ESTUDO DE IMPACTE AMBIENTAL DO CAMPO DE GOLFE DA FEITORIA FENÍCIA

ADENDA

RESPOSTA ÀS SOLICITAÇÕES EXARADAS PELA COMISSÃO DE
ACOMPANHAMENTO E INCLUÍDOS NO OFÍCIO N.º S03692-
201408-AMB DA CCDR ALGARVE

AGOSTO DE 2014

Mapa 1 – Proposta de limite potencial do leito histórico do rio Arade.

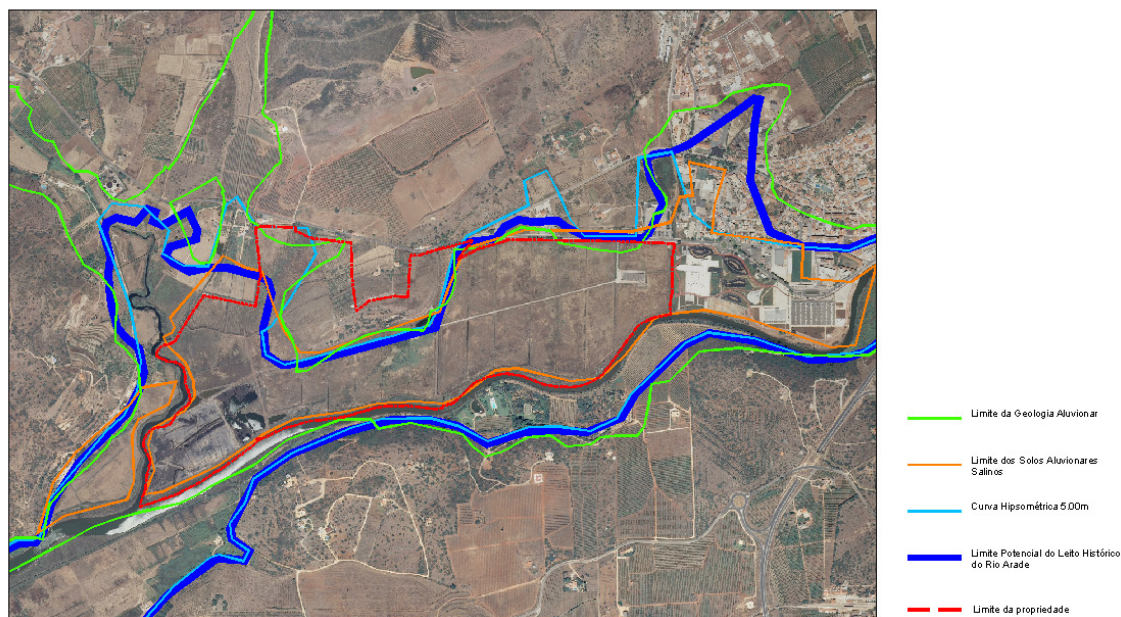
1.1.2 Apresentar no relatório síntese do EIA uma redação atualizada sobre os trabalhos arqueológicos que revelam o cumprimento da condicionante arqueológica (CS: 113154) emitida na proposta de definição de âmbito (PDA). Apesar dos resultados desses trabalhos arqueológicos não terem sido integrados no EIA, temos conhecimento que os mesmos foram executados e que serão apresentados de acordo com o que foi solicitado, havendo já um limite potencial do leito histórico na zona;

Foi introduzido o mapa com a proposta de delimitação do leito histórico do rio Arade e o seguinte texto:

“Paralelamente realizou-se um estudo geoarqueológico que permitisse delimitar um potencial limite histórico do leito do rio Arade. Este estudo teve como base a pesquisa histórica e arqueológica e a sua integração com a cartografia geofísica disponível, nomeadamente cartas militares, geológicas e de solos.”

Mapa 2 – Mapa da área prospectada, com identificação dos diferentes níveis de visibilidade do solo existentes.

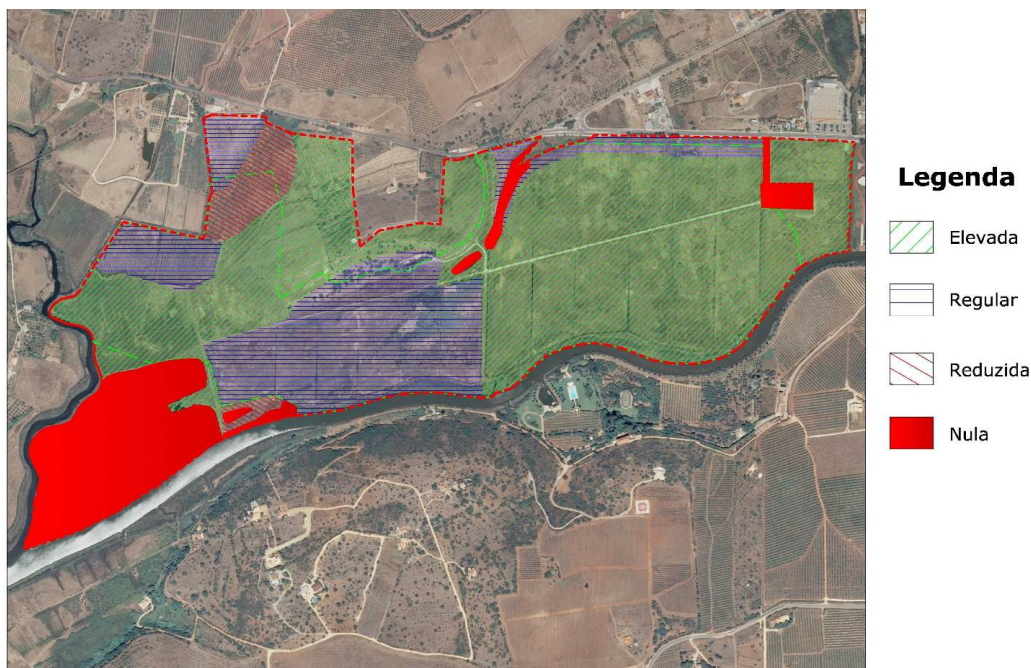
1.1.3. Integrar na " Descrição do Ambiente" do Relatório Síntese do EIA a Metodologia dos trabalhos arqueológicos, da recolha de informação oral, da análise toponímica e fisiográfica da cartografia e a indicação (nas "lacunas técnicas ou de conhecimento") com a respetiva cartografia com a visibilidade do terreno. De referir que esta informação consta no Relatório dos trabalhos Arqueológicos em Anexo, mas não foi integrada no Relatório Síntese como solicitado;

No Capítulo VIII, Lacunas Técnicas ou de Conhecimento, foram introduzidos os elementos referentes aos níveis de visibilidade do terreno:

“No caso do descritor Património são notórios os diferentes níveis de visibilidade existentes no território e as suas consequências na prospecção arqueológica. Os mesmos encontram-se descritos e cartografados, respectivamente na tabela e mapa seguintes.”
